## Detaljplan för Del av Vedgårdsholmen 15, (Hamnkrogen) Kvarnholmen

### Samrådsredogörelse

Datum  
2023-03-01

Ärendebeteckning  
2016-5322

*Markyta som berörs och behöver undersökas när kajen renoveras.*

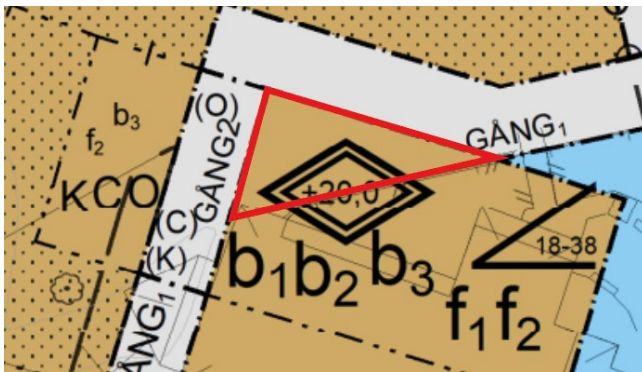
Kommunen har angivit i planbeskrivningen att det i anslutning till planområdet funnits historiska miljöfarliga verksamheter som kan ha respektive har konstaterat bidragit till föroreningar. Kommunen har dock inte bedömt om dessa historiska verksamheters eventuella samt konstaterade föroreningsproblematik kan påverka planområdet. En sådan bedömning behöver göras i planbeskrivningen. Marken inom delar av planområdet består av mark som införlivats med Kvarnholmen genom utfyllnad av omkringliggande vattenområden. Generellt finns risk för föroreningsproblematik inom fyllnadsmassor. Om risk för föroreningsproblematik i aktuella fyllnadsmassor inte kan avskrivas efter historisk inventering behöver riskerna utredas genom en miljöteknisk undersökning.

I planbeskrivningen behöver det också framgå vilka riktvärden som ska tillämpas inom planområdet i händelse av påträffande av föroreningar. Detta för att tydliggöra i planhandlingar till vilka föroreningsnivåer en eventuell sanering ska ske till. Lika skyddsnivåer bör eftersträvas inom ett område som totalt sett har samma typ av markanvändning. Vid kontor och hotell tillämpas vanligtvis naturvårdsverket generella riktvärde för mindre känslig markanvändning (MKM).

*Kommentar: Planbeskrivningen kommer att dels utvecklas genom en historisk inventering, samt förtydligas att det är MKM som gäller för hela planområdet.*

*Noterbart är att ingen ny markanvändning föreslås mot vad som finns inom nuläget, därav kan markens lämplighet i förhållande till pågående användning redan anses avgjord. En problematik som finns är att tillkommande byggrätt på landytan till största del är vid eller på kajen, Att prova markmiljön i befintlig*

*kajkonstruktion är riskfyllt då konstruktionen inte är helt känd med exempelvis placering av dragstag och annan grundläggning. Kajen med kringliggande markområde kommer att behöva förbättras och renoveras innan byggnation kan ske. Genomförandet av detta regleras i exploateringsavtal. Den mark som berörs av tillkommande bebyggelse (redovisas nedan) är cirka 50m<sup>2</sup> och ligger helt inom kajkonstruktionens utbredning. Marken kommer därför att undersökas i genomförandet när kajen ska renoveras. Potentiell kostnad för att sanera dessa 50m<sup>2</sup> mark anses inte vara av sådan vikt att det botar genomförandet av hela projektet. Kravet kvarstår att marken ska saneras till MKM.*

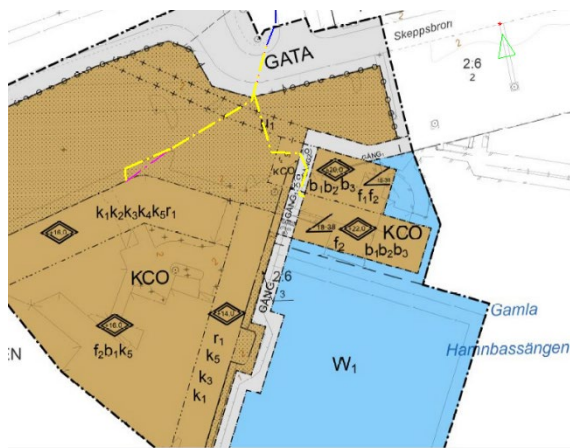
Notera: Det finns två el serviser (Gula färger ) och en fiberslang (lila färg ) som måste ta hys till vid grävning.

*Kommentar: De ledningar som berörs finns i nuläget inom kvartersmark och inom den privata fastigheten Vedgårdsholmen 15. Förändringar kring dessa ledningars placering är mellan fastighetsägaren och ledningsägaren.*
